MINISTERIO
DE SALUD

NOTA ACLARATORIA N° 2

Solicitud de Oferta Abierta Nacional No CSJ-01-RFQ-CW

"ADECUACIÓN Y AMPLIACIÓN DE BANCO DE LECHE HUMANA EN HOSPITAL NACIONAL DE LA MUJER, SAN SALVADOR"

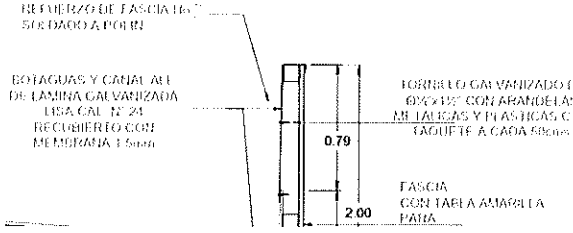
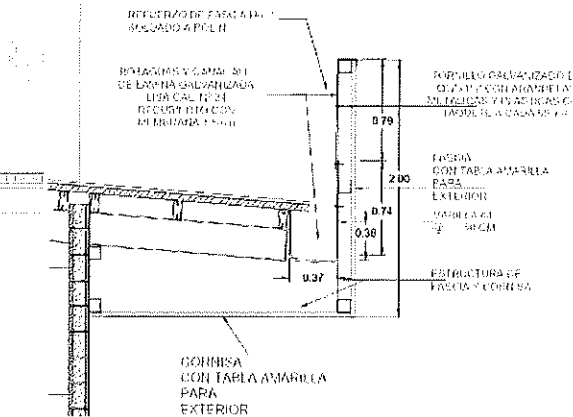
83	En plano ARQ-2, piden para la puerta ML-1, haladeras de fibra de vidrio, ¿es esto correcto o hay un error ya que la puerta es de melamina?	Es correcto el requerimiento que se indica: haladeras con fibra de vidrio.
84	En cuadro de ventanas de plano ARQ-2, piden para la ventana V-5, aluminio color blanco, sin embargo, en plan de oferta solicitan aluminio color natural, por favor definir el color del aluminio y tomar en cuenta que este tipo de ventanas en el recinto actual son de aluminio natural.	Ver documento Enmienda N°3 (Partida 4.02.05)
85	En el caso de las ventanas V-5, ¿Hay que considerar una ventana de 1.0x1.0 a cada lado de la repisa en el costo unitario de la actividad?	Se deberá considerar la colocación de 2 hojas de vidrio para formar la cámara tipo esclusa.
86	Según nota de planos: "Las ventanas incluirán el Suministro e instalación de defensa para ventana, de hierro de varilla lisa de 1/2" y ángulo de 2"x2"x1/4", pintado con dos manos de anticorrosivo de diferente	Ver documento Enmienda N°3

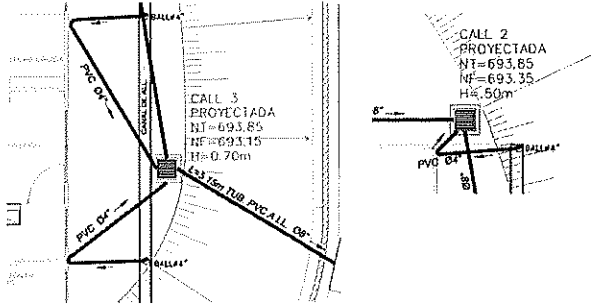
92	<p>En la actividad 7.05.02: "Suministro e instalación de CM-2, incluye placas de conexión y la instalación según detalle en planos y pintura según especificación técnica". El plano EST-02, no muestra donde están ubicadas (se infiere que son los rectángulos), y tampoco aparece detalle de placas y pedestales (de ser</p>	La ubicación de las CM-2, son las que se indican en el plano, con las mismas características del detalle específico dentro de la hoja, los detalles de placas y pedestales están en la hoja EST-4. Verificar la

No	CONSULTA	ACLARACIÓN								
	necesarios), así como detalle de unión con vigas.	hoja EST-4, si detalla la información solicitada.								
93	<p>En hoja de planos EST-02 aparecen los detalles siguientes:</p>  <p>DETALLE CONEXIÓN DETALLE CONEXIÓN 2 DETALLES DE ELEMENTOS ESTRUCTURALES</p> <p>Sin embargo, ni en plan de oferta ni en Especificaciones técnicas mencionan estos elementos de conexión de polín con vigas, ¿Por qué no están considerados en plan de oferta?, si se colocaran ¿A que distancia se deben de colocar?. Se solicitan agregar al plan de oferta.</p>	<p>Se deben considerar en el costo del polín; sí se debe agregar y la distancia debe ser la misma del polín y en cada viga o solera de coronamiento.</p> <p>Ver partida de Plan de Oferta 7.05.06 y 7.05.07</p>								
94	<p>En la actividad 7.05.08, “Estructura metálica para apoyo de fascia de h= 2.0 y cornisa de hasta 2.10 m, elaborada de polín C de 4” chapa 14 y tubo de 4"x4"x3/16" distribuidos de acuerdo a planos estructurales”. ¿A que distancia deben de ir colocados los tubos de 4” así como también a que distancia se debe de considerar los los refuerzos de 2"x1/4”?</p>	<p>La separación es la que se indica en planos, en cada viga W8x13 y no mayor a 5 m, y los tubos de 2"x1/4" como se indican en planos</p>								
95	<p>En la hoja de planos EST-2, detalla la PLANTA DE BASES PARA EQUIPOS DE AA, sin embargo, este detalle no contiene más que cotas, faltando, espesor de concreto, resistencia del concreto, detalle de puerta, detalle de soportes, , etc. Proporcionar esta información.</p>	<p>Esa información se encuentra en el plano EST-3, en “Elevación de caseta de AA” y “Detalle de caseta de AA”</p>								
96	<p>En la actividad 7.06.02 del plan de oferta, solicitan la reinstalación de la lámina de panel prefabricado, desmontada y en la actividad 7.06.01 piden el suministro e instalación de un techo nuevo, pero por su descripción solicitan un techo con las mismas características del existente, ¿han tomado en cuenta que el techo que se desmonte, tiene agujeros que no coincidirán con la modulación nueva y que también que por los años puede estar deteriorada?, otra de las situaciones que deben de tomar en cuenta es que las nuevas laminas que se fabrican, difícilmente coincidan con las quieren se reutilicen y solicitan espesor de 2 pulgadas.</p>	<p>Se aclara que debe mantenerse la partida según se describe en el Plan de Oferta; durante la ejecución de la obra, será decisión de la supervisión el proceder con esta partida.</p>								
97	<p>En hoja de planos IH-01, solicitan lo siguiente:</p> <p style="text-align: center;">SIMBOLOGIA</p>

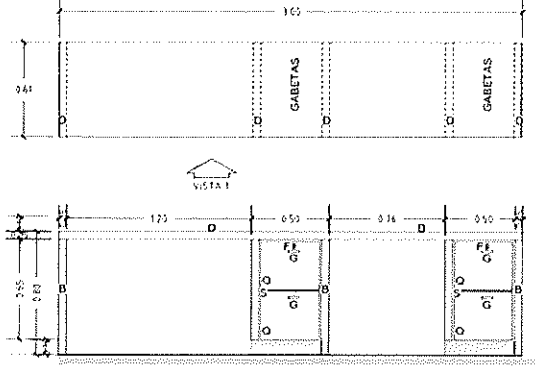
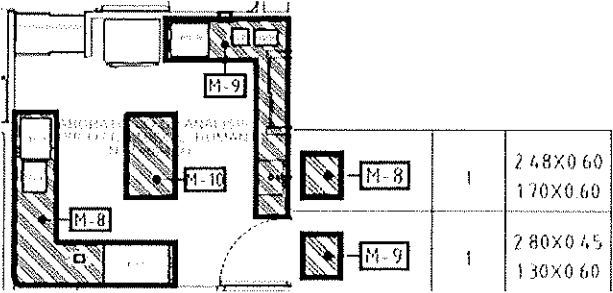
129	Para cajas cuadradas, octogonales y rectangulares en electricidad, ¿Pueden utilizarse cajas de pvc?.	Si se podrán utilizar, toda vez cumplan norma UL.
130	Para efectuar conexiones eléctricas de circuitos o cambios de dirección en las acometidas, es necesario usar cajas de conexión de un tamaño variable, ¿Por qué no se han considerado las cajas de conexión en el plan de oferta?.	Están incluidas en las partidas correspondientes, por ejemplo: en una salida de tomacorriente o en una salida de iluminación, se deja entender que esta llevara todo lo necesario para dejar una salida de toma o de luz, completamente finalizada, ahí no se especifica las cajas octogonales, rectangulares, cuadradas, etc. Sin embargo el precio considera su utilización. Recuerde que esta no es una licitación por Lista de Precios, sino por precios unitarios.
131	Pueden mostrar las rutas que se debe de seguir para la instalación o colocación de las acometidas eléctricas presupuestadas (actividades 9.01.03 y 9.01.04) y definir	Eso está establecido en el formulario de oferta, con su respectivo metraje (el cual el

No	CONSULTA	ACLARACIÓN
	<p>si el ducto es pvc, metálico o combinado según la ubicación.</p>	<p>ofertante deberá respetar) y se define que es aérea, sobre cielo falso, por tanto, esta será construida con PVC de uso eléctrico y cuando sea expuesta (si fuera el caso), deberá ser metálica, tal como lo manifiestan las especificaciones técnicas.</p>
132	<p>La hoja de planos IE-02 del plan de oferta, en el cuadro de cargas muestra:</p> <div style="border: 1px solid black; padding: 2px; width: fit-content; margin: 10px auto;"> <p>ALIMENTADOR: 2-THHN No. 1/0+1 THHN No. 2 Ø 1 1/2" MAIN DE 150 APM, 2 POLOS</p> </div> <p>Sin embargo el plan de oferta en la actividad 9.01.03 detalla 2 THHN #1/0+1 THHN 1/0+ 1 THHN 1/0 en tubería de 1 1/2", lo cual muestra una contradicción, ya que en plano, solo hay 3 conductores y en plan de oferta 4, segundo, en planos un conductor es No 2 y en plan de oferta 1/0, ¿Cuál es la descripción real de esta alimentación eléctrica?. Tomar en cuenta que, si todos son 4 conductores, no queda holgura en una canalización de 1 1/2", debería ser como mínimo 2".</p>	<p>En este caso deberá respetar lo que el formulario de oferta establece, tanto en conductores como en canalización, el cuarto hilo es para la red de polarización.</p>

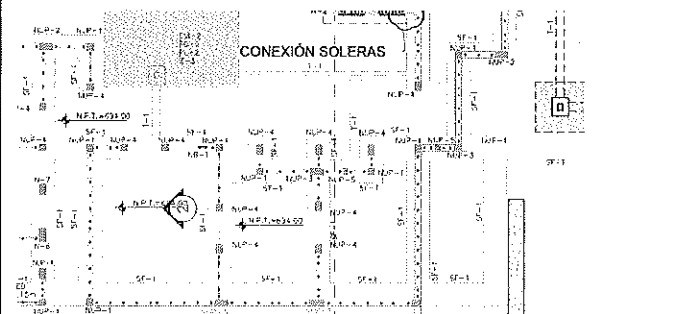
150	<p>En la especificación técnica 13.6 se da la especificación técnica de las lámparas ultravioleta y menciona que es el</p>	<p>Se mantiene lo requerido en dicho apartado (13.6).</p>

No	CONSULTA	ACLARACIÓN
	<p>Contratista el que debe de calcular el numero de lámparas, tomando en cuenta que el diseño lo realiza previamente el propietario</p> <p>¿Cuántas lámparas han considerado en el diseño y en sus costos unitarios?.</p>	
151	<p>¿Por qué no se han considerado filtros en las unidades de extracción de aire?. Se menciona esto porque en ningún lugar lo mencionan ni hay especificaciones técnicas de los mismos. Si se colocaran agregar al plan de oferta.</p>	<p>Se aclara que para las unidades de extracción de aire no se requerirán medios de filtrado debido a la calidad de aire que estas manejan.</p>
152	<p>¿Por qué no está incluido en el plan de oferta la canalización y alambrado de las lámparas ultravioleta ni han sido tomadas en cuenta en el cuadro de carga eléctrico?.</p>	<p>Se aclara que las lámparas de radiación ultravioleta, son accesorios o componentes internos en el gabinete de la UPA y conceptualmente se instalan sobre la cara interna del serpentín del evaporador y su conexión y alimentación eléctrica es en la caja o gabinete de dicho equipo.</p>

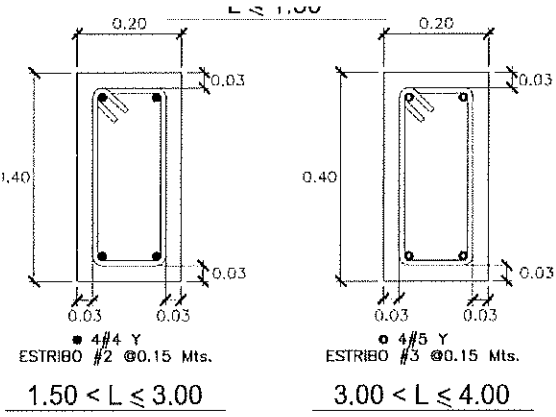
155	<p>En el plan de oferta solicitan 2 ventiladores uno de 32 pulgadas y uno de 48 pulgadas (actividades 9.03.03 y 10.07.01) sin embargo en el cuadro de cargas y en planos no aparecen ¿En qué parte van ubicados estos ventiladores y si en el precio hay que considerar el alambrado de cada uno?, ¿Por qué no aparecen en el cuadro de cargas del tablero eléctrico?. Solo hay especificaciones técnicas para el ventilador de 48 pulgadas.</p>	<p>Se aclara que la partida 9.03.03, se refiere a la canalización y alambrado del ventilador que es requerido en la partida 10.07.01. y apartado 13.2.3. de las especificaciones técnicas del proyecto.</p>
156	<p>En la actividad 9.04.10 del plan de oferta, ¿Cuál es el uso de estas canalizaciones se refiere y cuál es el plano de referencia para poder calcular la distancia?.</p>	<p>Estas canalizaciones se refieren a las que serán necesarias para instalar el sistema de humo y</p>

No	CONSULTA	ACLARACIÓN
		fuego, tal como lo establece la NFPA.
157	En el caso de la actividad 10.01.07, ¿cada cuánto tiempo solicitan se haga el mantenimiento y a que se refiere con presentación de garantía o fianza bancaria?. En el caso de garantía, existe la garantía de buena obra que se da por todo el proyecto al finalizar el mismo y en el caso de solicitar una fianza bancaria, encarece el proyecto y hay menos acceso.	Ver especificaciones técnicas apartado 13.9. Se aclara que la fianza o garantía se solicita ya que el monto ofertado por este ítem deberá ser pagado antes de que el mismo sea ejecutado, esto para poder realizar la liquidación del proyecto, por lo que el valor de dicho ítem deberá estar respaldado por una fianza o garantía bancaria en el tiempo requerido.
158	En la hoja de planos ARQ-3, hay un detalle ISOMÉTRICO DE MESA CON ACABADO ESPECIAL, el cual detalla que la cubierta es un tablero de resina epóxica e=1" color blanco, con un salpicadero de igual espesor, sin embargo, en cuadro de muebles da una descripción bastante compleja donde dice que la cubierta tendrá de 16 a 20 mm de espesor y no 22.4 mm que es una pulgada, de resina termo endurecida reforzada con homogéneamente con fibras de celulosa inerte y fabricada a alta presión, entre otros, ¿Por qué la discrepancia entre el detalle y la descripción?. Se consulta por que lo que solicitan en ambos casos no es lo mismo.	Se deberá considerar la resina epóxica con un espesor de 1"

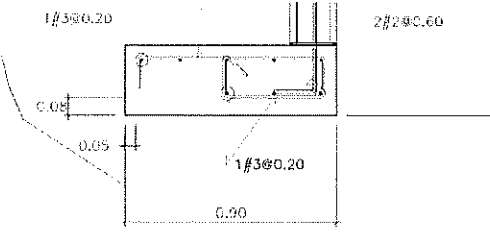
162	En el caso del mueble M-14, ¿Puede ser construido de melamina como lo establecen los planos, tomando en cuenta que es durable y se puede elegir un color fácilmente?. Hay que tomar en cuenta que para fabricar	Se deberá cotizar de acuerdo a lo especificado en los DDL

No	CONSULTA	ACLARACIÓN						
	un mueble de melamina no son necesarios los refuerzos de madera del esquema de planos.							
163	¿El mueble M-14, mostrado en hoja de planos ARQ-3, se debe de considerar las 2 piezas mostradas, una al piso y la otra aérea?.	Considerar la oferta de acuerdo al esquema e información en los documentos contractuales.						
164	<p>164- El mueble M-14, en hoja ARQ-3, muestra lo siguiente:</p>  <p>M-14 ESTACION DE TRABAJO</p> <p>Aquí se detallan unas gavetas, sin embargo, creemos que son puertas, ¿El resto de este mueble no llevara ninguna puerta?, ¿Se deben de considerar 4 gavetas en la parte baja?.</p>	Considerar en los espacios que dice gavetas 2 en cada uno, ósea 4 en total, y no llevará puertas en el resto						
165	<p>165- En la hoja de planos ARQ-3, se muestra lo siguiente:</p>  <table border="1" data-bbox="706 1234 886 1394"> <tbody> <tr> <td data-bbox="706 1234 776 1312">M-8</td> <td data-bbox="776 1234 797 1312">1</td> <td data-bbox="797 1234 886 1312">2 48X0 60 170X0 60</td> </tr> <tr> <td data-bbox="706 1312 776 1394">M-9</td> <td data-bbox="776 1312 797 1394">1</td> <td data-bbox="797 1312 886 1394">2 80X0 45 130X0 60</td> </tr> </tbody> </table> <p>En el caso del mueble M-9, cambia una dimensión a 0.45 m, ¿variara este ancho del mueble?</p>	M-8	1	2 48X0 60 170X0 60	M-9	1	2 80X0 45 130X0 60	Considerar las dimensiones del cuadro según plano.
M-8	1	2 48X0 60 170X0 60						
M-9	1	2 80X0 45 130X0 60						
166	En la hoja de planos ARQ-3, existe una nota donde menciona que las medidas de los muebles, debido al espacio disponible, en todo caso esto puede ser mayor o menor, ¿No será necesario hacer una orden da cambio por variaciones en las medidas de los muebles?. Se consulta por que una orden de cambio tarda en ser procesada y si queda establecido, no será necesario por variaciones mínimas.	Se aclara que el contratista deberá tomar en cuenta las variaciones de los muebles en el costo ofertado.						
167	En la hoja de planos hay un cuadro de SIMBOLOGÍA de la A a la V, sin embargo la mayoría de literales no tienen referencia a ningún mueble, ¿Existe esta nomenclatura o simbología para algún mueble solicitado?.	El cuadro de SIMBOLOGÍA hace referencia a los materiales de los muebles colocados en la misma hoja donde se ubica.
